**PRÉFET
DE SAÔNE-
ET-LOIRE**

Objet:	Installations classées pour la protection de l'environnement Fin de travaux de l'ancien site Nordeon-Marvell Glass
Nos ref	FV/NM/2026/M_95

RAPPORT DE L'INSPECTION DE L'ENVIRONNEMENT

Annexe 2 : Cartographie des teneurs résiduelles dans les sols (source : rapport de fin de travaux 2026)

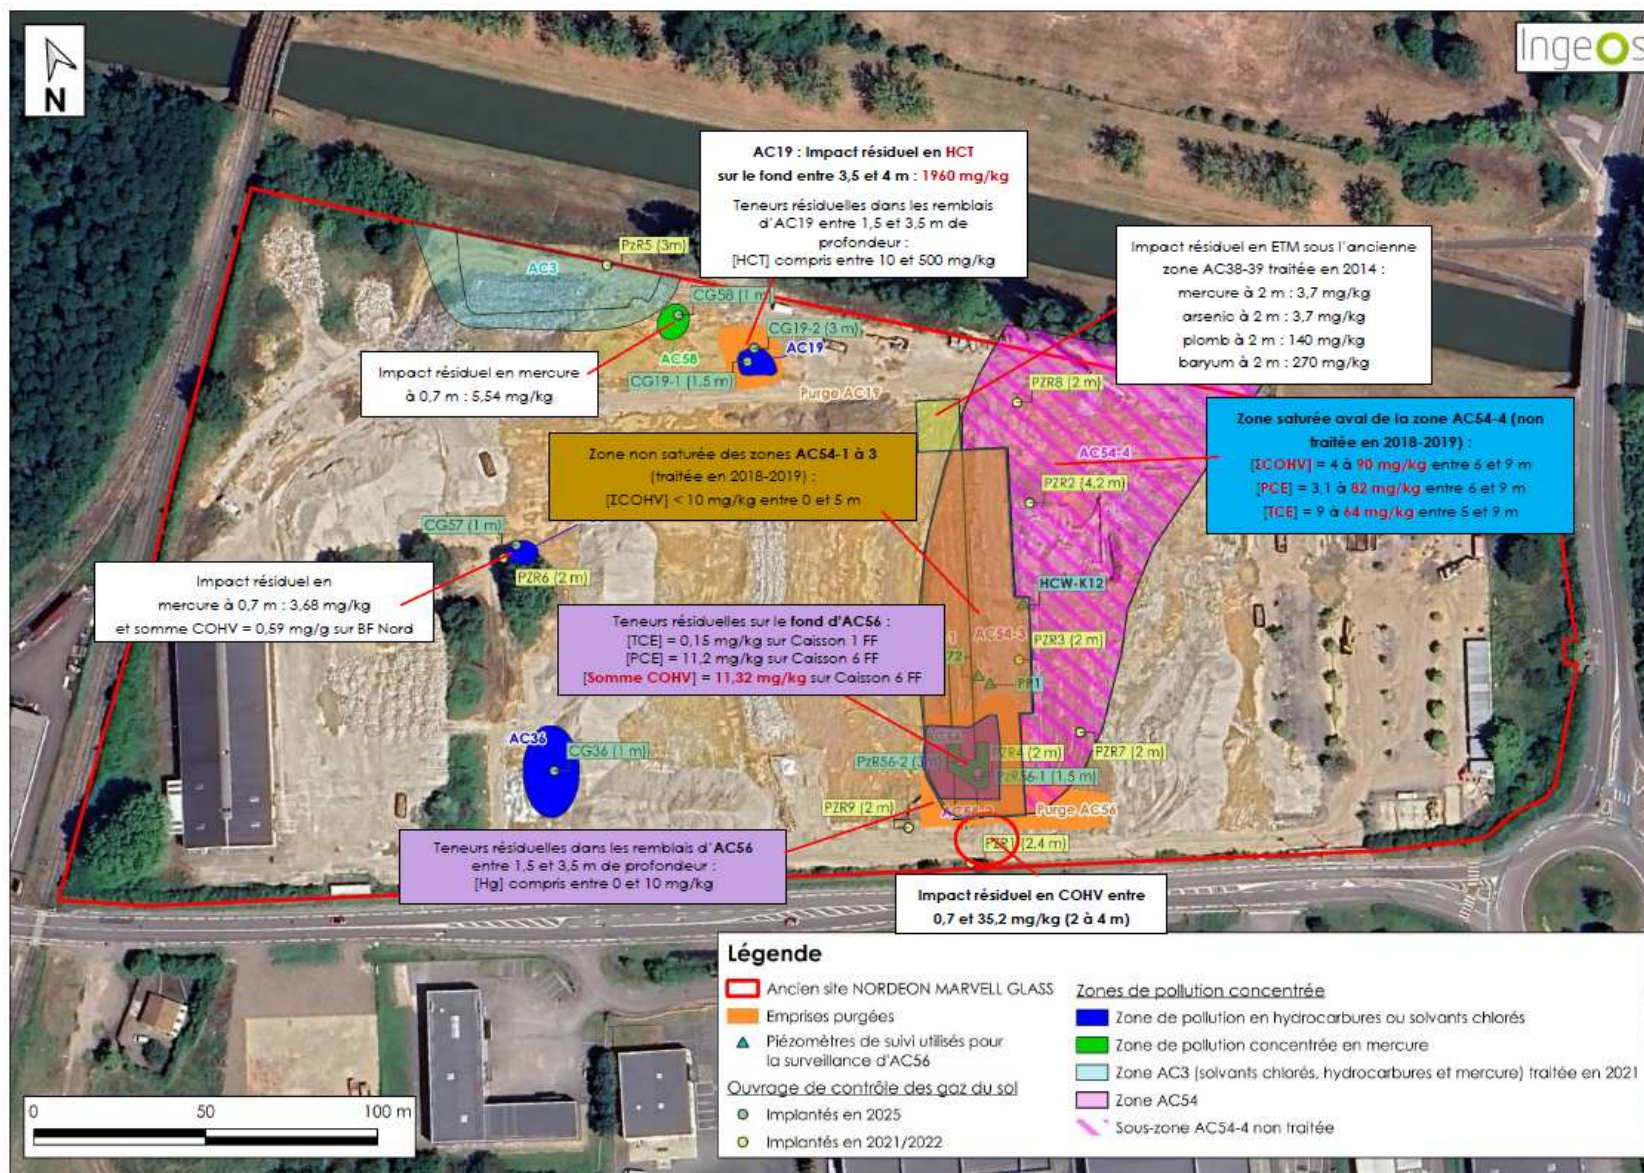
L'état des sols après travaux est synthétisé dans la carte en annexe 2.

Il apparaît que les risques sont acceptables (quotients de danger < 1 , et excès de risques individuels $< 10^{-5}$) pour l'ensemble des zones traitées excepté pour la zone AC3. Une cartographie des risques est disponible en annexe 4 du présent rapport.

Annexe 3 : Localisation des points de prélèvements en gaz de sol exploités dans l'ARR (source : rapport de fin de travaux 2026)

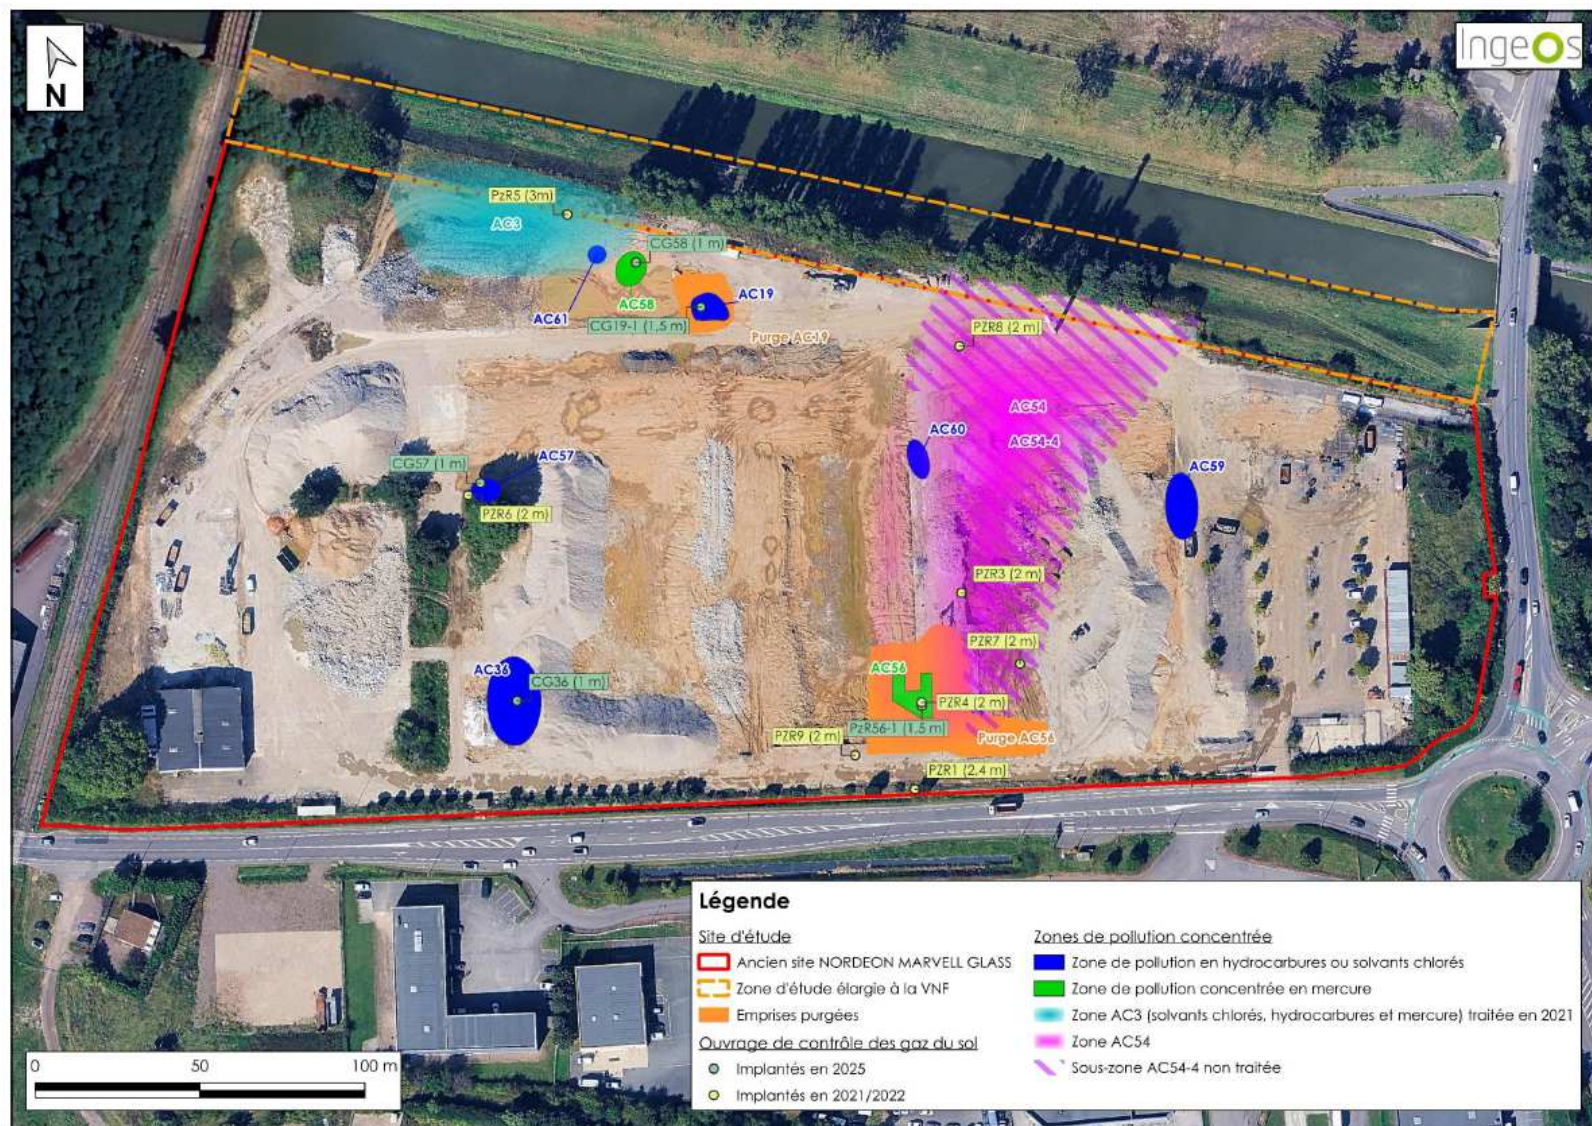
La localisation des points de prélèvements exploités dans l'étude est disponible en annexe 3 du présent rapport. Le rapport de fin de travaux indique que certains points plus profonds n'ont pas été retenus du fait d'une trop forte influence du dégazage de la nappe sur la représentativité du risque.

Il recommande la réalisation de nouvelles campagnes sur les gaz de sol au droit des secteurs AC54, AC56 et AC3 pour vérifier la représentativité des mesures (voir détails en annexe 7) du fait de la faible densité des points de mesures et de l'ancienneté de certaines mesures (pour certaines en 2021/2022).

L'inspection proposera de reprendre ces recommandations dans les servitudes d'utilité publique (voir §2.5 ci-dessous). Les nouvelles mesures devront être comparés à celles prises en compte dans l'ARR et le cas échéant, une nouvelle ARR devra être réalisée dans le cadre d'un changement d'usage.

Annexe 5 : Cartographie des concentrations mesurées dans les eaux superficielles et de surface (source : rapport de fin de travaux 2026)

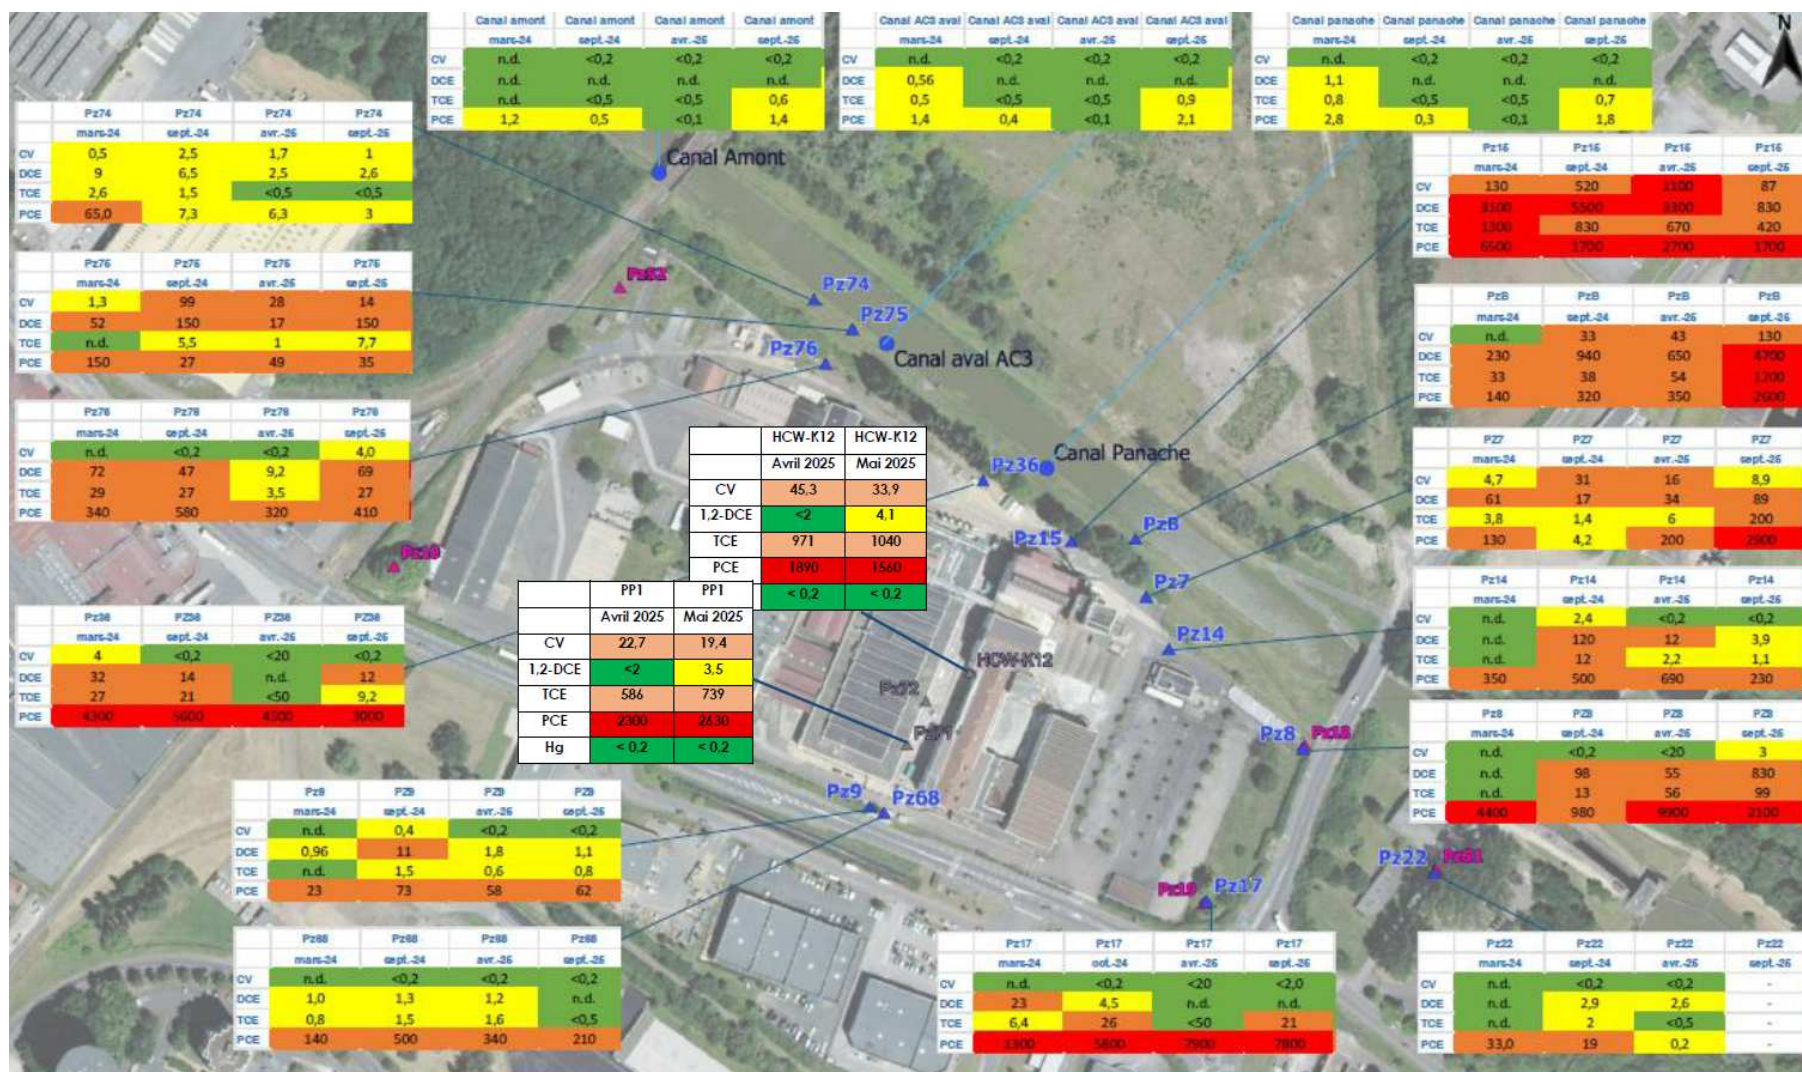
Aussi le dossier de fin de travaux présente une cartographie des concentrations relevées lors des dernières campagnes pour les eaux superficielles et les eaux de surface (voir annexe 5).

Un impact en aval est du site est constaté dans la nappe superficielle. Le rapport signale l'absence d'usage de la nappe en aval et une nappe absente en aval Est.

Il recommande d'informer les propriétaires des parcelles au droit desquelles des concentrations significatives en solvants chlorés dans les eaux ont été mesurées (Pz74, Pz75, PzB sur foncier VNF), et Pz22/Pz61 à l'est (terrain non cadastré).

L'inspection considère que la surveillance des eaux souterraines proposée dans le plan de gestion 2023 doit être poursuivie jusqu'à fin 2026. Un bilan quadriennal sera transmis à l'Inspection. Il pourra proposer une modification du suivi.

Annexe 6 : Zonage des servitudes d'utilité publique proposée (source : rapport de fin de travaux 2026)

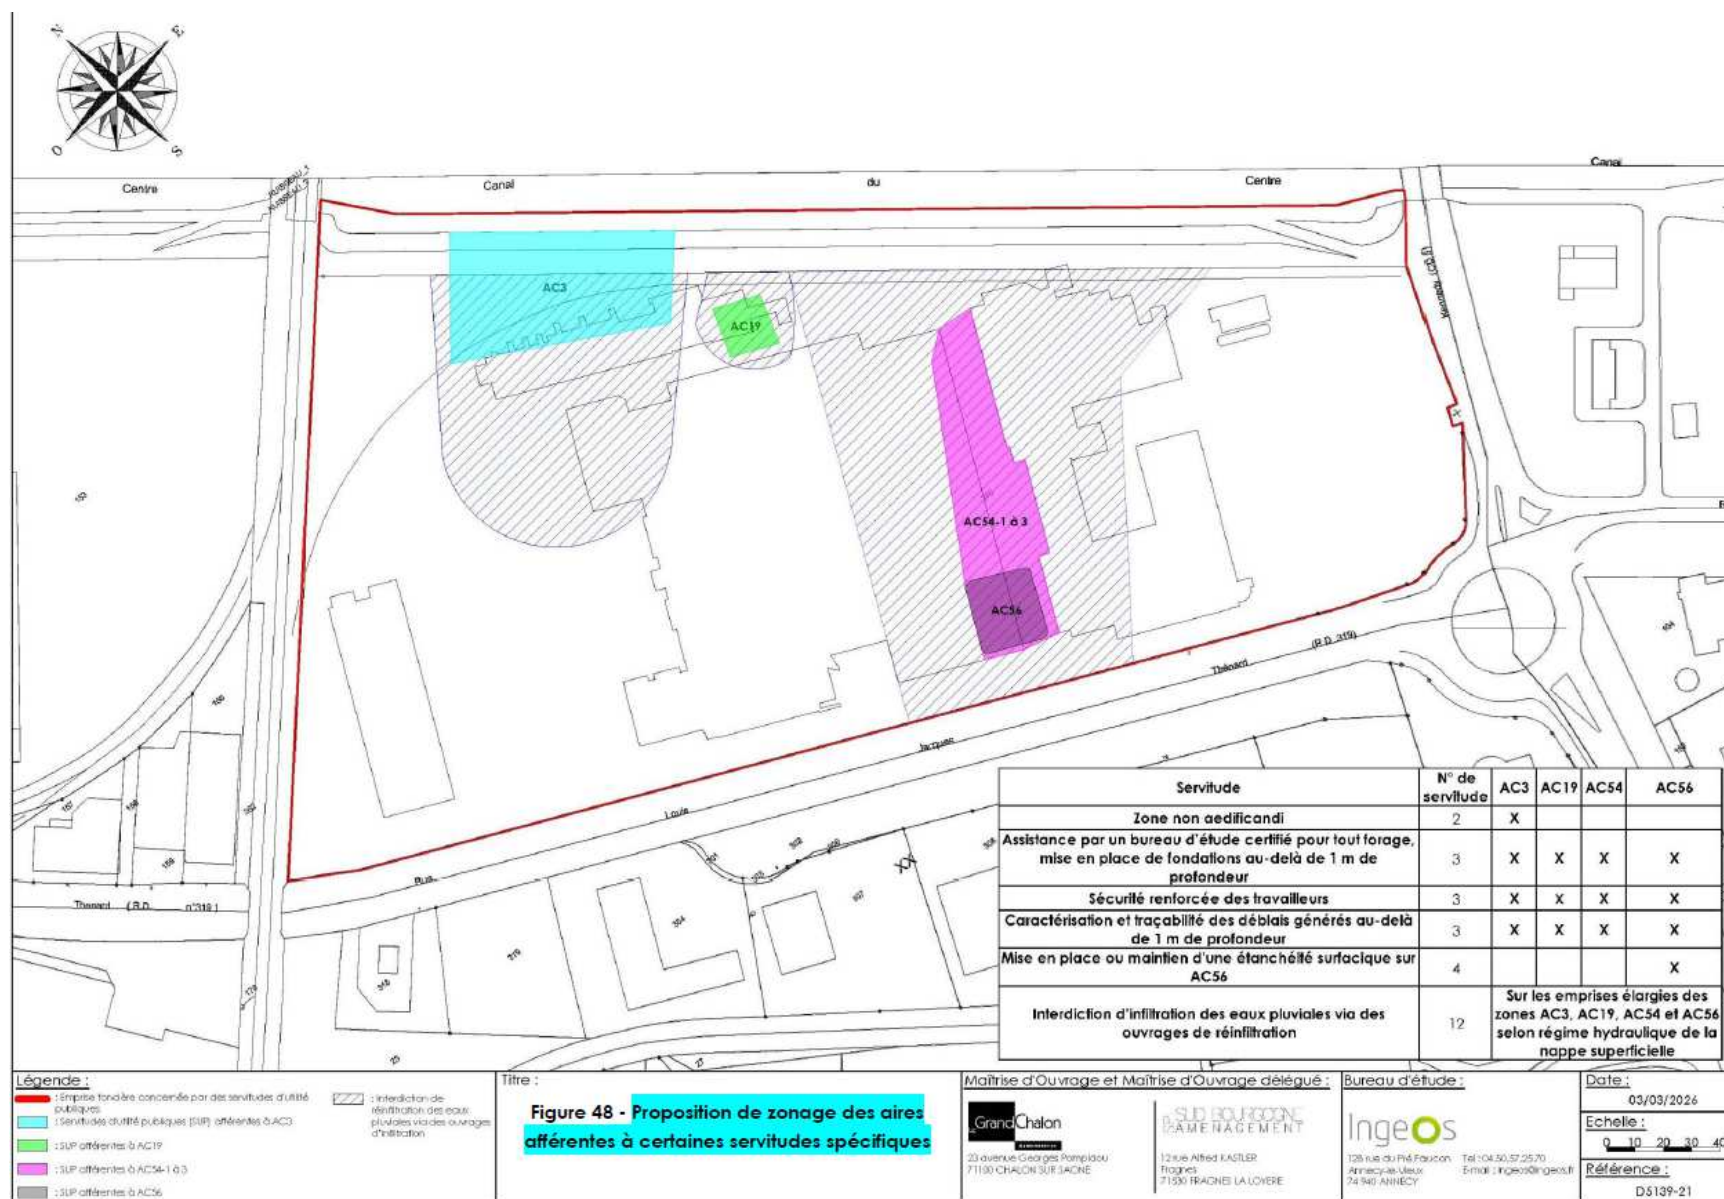
Le dossier de fin de travaux signale que la compatibilité de l'état des sols avec l'usage projeté est soumis au respect de certaines dispositions (restrictions d'usage).

Ces dispositions sont notamment le respect des hypothèses de l'ARR pour le dimensionnement des bâtiments, de la matière des éventuelles canalisations d'eau potable (fonte) et l'étanchéification de la zone AC56 pour éviter le transfert du mercure dans les eaux souterraines.

Certaines restrictions ne s'appliquent qu'à certaines zones (voir plan en annexe 6 du présent rapport).

Un dossier de demande d'institution de servitudes d'utilité publique (SUP) a été déposé par le Grand Chalons (courriel du 5 mars 2026) afin d'assurer la mémoire de ces restrictions. Son examen fera l'objet d'un rapport distinct.
